# DIRECTION DE L'ÉVALUATION ENVIRONNEMENTALE DES PROJETS TERRESTRES

**Rapport d'analyse environnementale  
pour le projet du poste Fleury à 315-25 kV  
et ligne d'alimentation à 315 kV  
sur le territoire de la ville de Montréal  
par Hydro-Québec**

**Dossier 3211-11-109**

Le 5 juin 2014

FIGURE 5 : ESTIMATION DU NIVEAU SONORE PRODUIT PAR LA LIGNE 315 kV PROJÉTÉE (CONDUCTEURS MOUILLÉS)

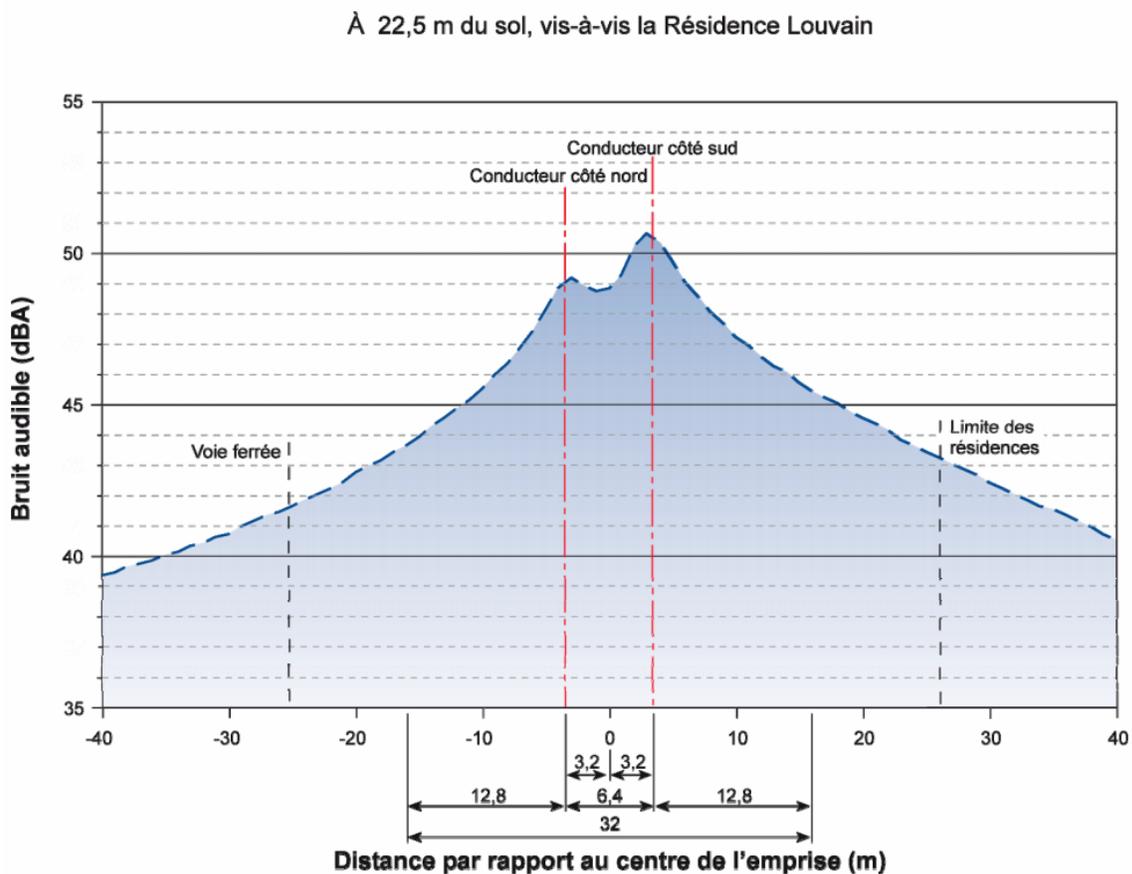
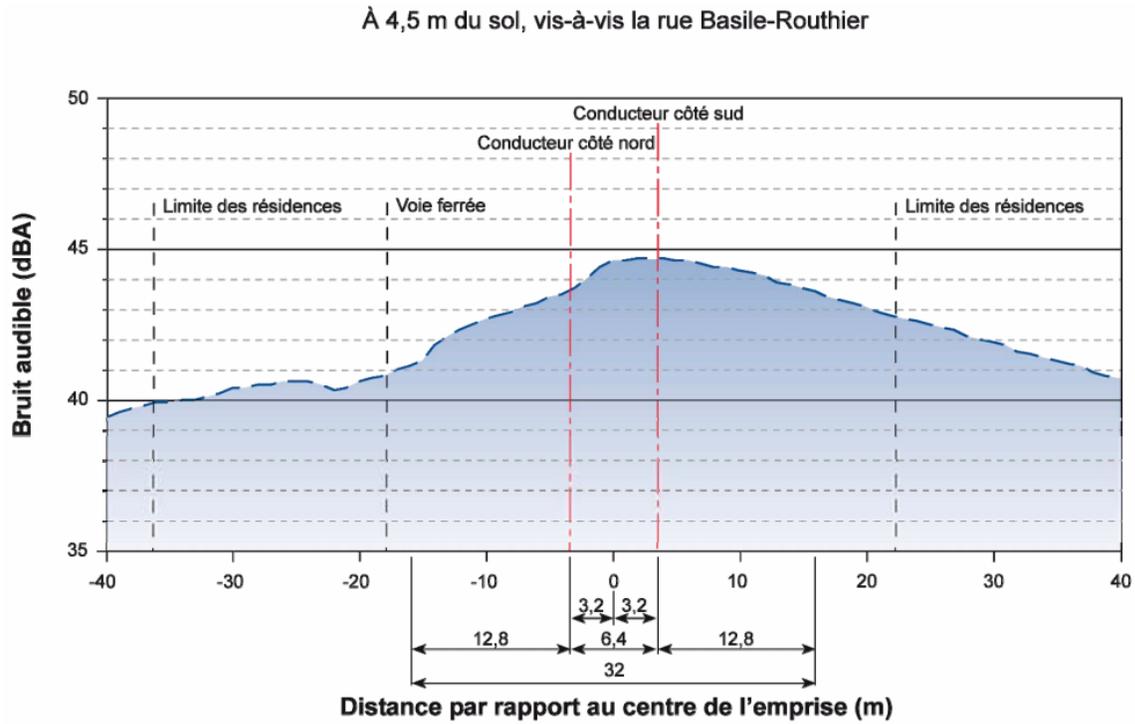
Les évaluations menées par Hydro-Québec indiquent que les secteurs jugés sensibles, soit les résidences longeant la ligne projetée entre la rue Saint-Denis et l'avenue Curotte ainsi que les Résidence Louvain, seront exposés à un niveau sonore de 43 dB(A) lorsque les conducteurs seront mouillés (figure 5). À l'opposé, lorsque ces derniers seront secs, le niveau de bruit ambiant sera inférieur à 28 dB(A).

Une évaluation du niveau sonore actuel a permis d'établir que le niveau de bruit ambiant de 40 dB(A) est jugé représentatif de l'ambiance sonore nocturne la plus calme à proximité des secteurs sensibles. Hydro-Québec affirme cependant que le bruit engendré par le passage des véhicules sur une chaussée mouillée entraîne une augmentation du niveau de bruit ambiant de l'ordre de 4 dB(A). Dans de telles conditions, le niveau de bruit ambiant à proximité des secteurs sensibles serait donc de 44 dB(A), soit supérieur au niveau de bruit causé par la ligne lorsque les conducteurs sont également mouillés. Par conséquent, Hydro-Québec a démontré que le projet de nouvelle ligne d'alimentation à 315 kV est conforme aux exigences de la Note d'instructions 98-01.

*Dans la mesure où le projet de nouveau poste, à son étape ultime, améliorera le climat sonore et que l'initiateur s'est engagé à faire un suivi de cet aspect pour s'assurer du respect des critères de bruit, l'équipe d'analyse estime que l'impact du bruit associé à l'exploitation du poste est acceptable. Quant à la ligne à 315 kV, l'initiateur a su démontrer que le bruit qu'elle engendrera demeurera sous les niveaux permis. Nous considérons donc que les impacts du bruit associé à l'exploitation de la ligne sont acceptables.*
